OSSERVAZIONE Mauro Moretto (prot33340):

<Rilevante ambiguità dello "Studio Preliminare Ambientale" nella descrizione dell'effettiva entità dell'impatto ambientale attuale dell'impianto>

Discussione dell'osservazione durante l'INCHIESTA PUBBLICA del 5 luglio 2017

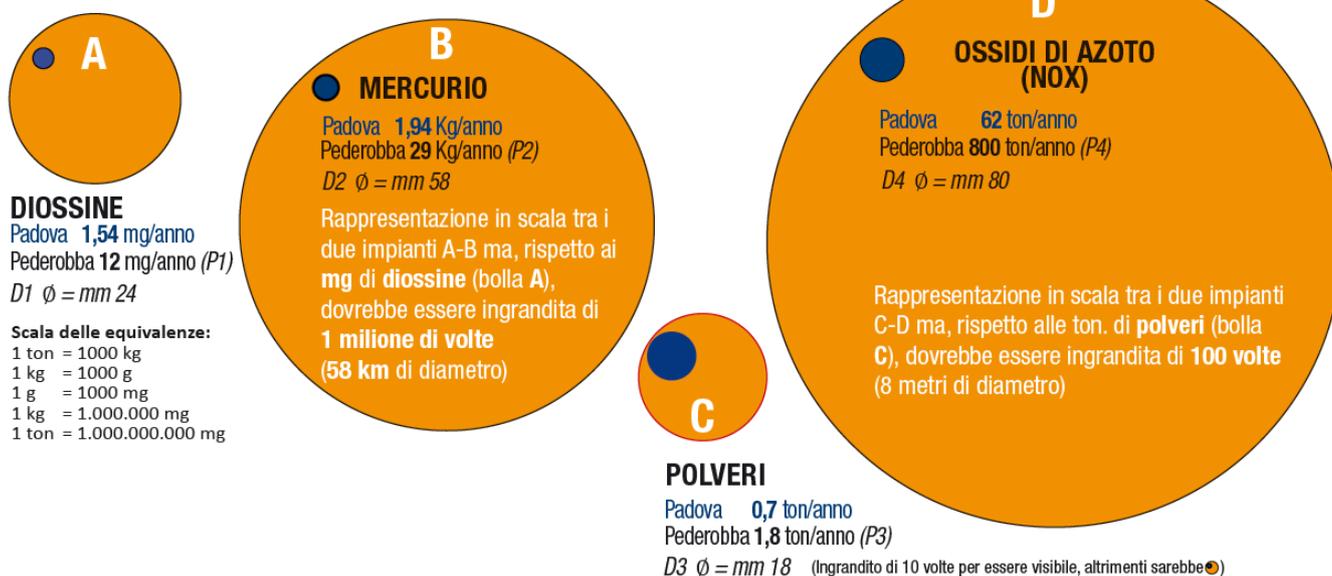
La situazione di Pederobba attuale quindi, è quella di un impianto che impatta in modo molto rilevante, molto più rilevante dell'inceneritore di PADOVA, ovvero del più grande del Veneto.

Figura 3.1.1 – Classificazione del tipo di terreno per la valutazione modellistica

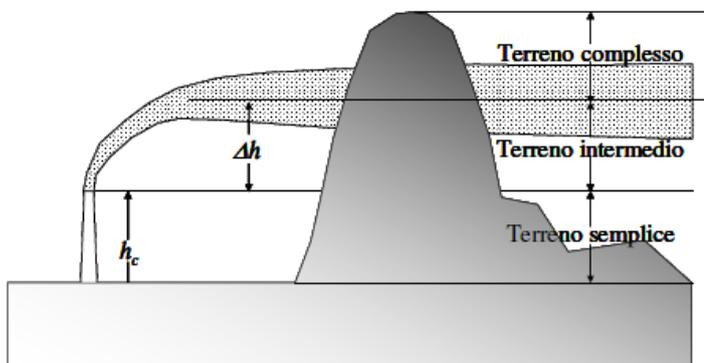
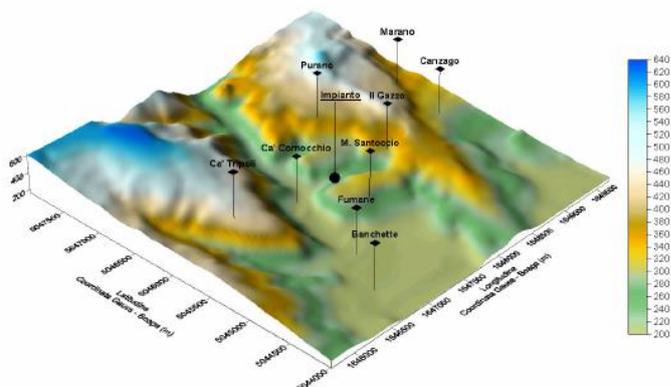
A Fumane (Vr) però la stessa Cementirossi nel progetto di revamping presentato nel 2008, aveva calcolato un camino alto **103 metri**, producendo un **pregevole studio recante la puntuale valutazione dell'orografia della zona, supportato da rendering fotografici, ricostruzioni 3D dei piani altimetrici, spiegazioni dettagliate.**

A Fumane l’impianto era circondato da un’orografia complessa. A Pederobba la situazione è altrettanto complessa: l’impianto è circondato da un catino di montagne e colline e affossato dentro al fiume Piave. In quest’ultima area tuttavia, insistono nella prossimità dell’impianto centri abitati da un numero sensibilmente di persone.

Figura 2 Orografia complessa del dominio di indagine

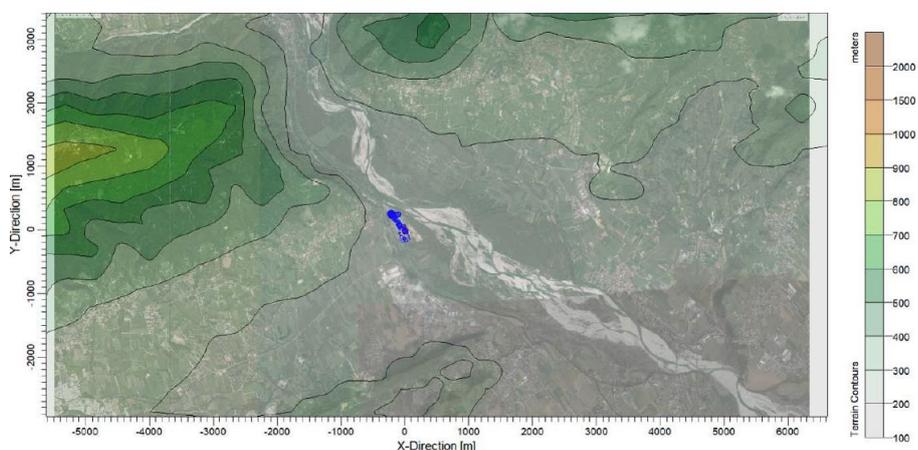
Nella situazione orografica dell’area Pederobba però, **il camino è alto solo 62 metri** dalla base, che realtà **solo in parte sono utili alla diluizione degli inquinanti in quanto lo stabilimento è ubicato dentro l’alveo del fiume e i centri abitati dei comuni di Pederobba e Valdobbiadene e comuni limitrofi, sono a quote ben più elevate.** Nella documentazione presentata dal proponente per Pederobba

non si ritrova lo stesso livello di accuratezza a riguardo: l’orografia viene definita “complessa” ma l’approssimazione della scala delle elaborazioni prodotte sembra collocare lo stabilimento alla stessa quota dei centri abitati vicini:

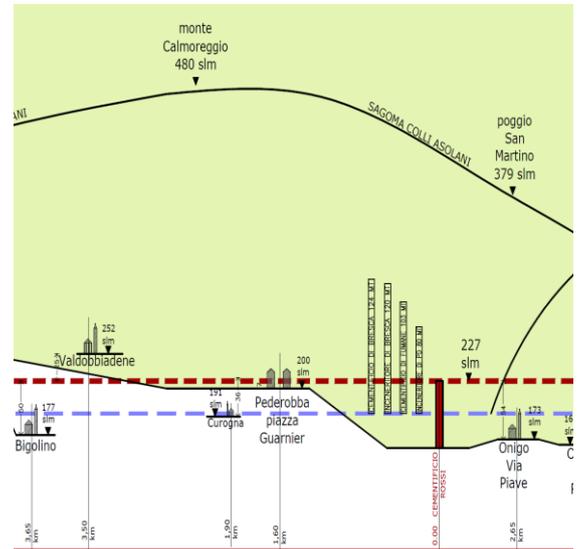
Per tale ragione ho predisposto un prospetto (**Allegato 2**) che restituisca le informazioni inerenti le quote altimetriche, che ci consente di evidenziare che, **rispetto alla quota della bocca del camino**, il centro abitato di

Onigo è a 54 metri

Bigolino è a 50 metri

Curogna è a 36 metri

Sostanzialmente, a **Pederobba le emissioni molto più rilevati di quelle di un grande inceneritore come quello di Padova**, sono diluite in atmosfera con un camino alto pochi metri rispetto al piano di campagna di Pederobba e Valdobbiadene (destra e sinistra Piave).
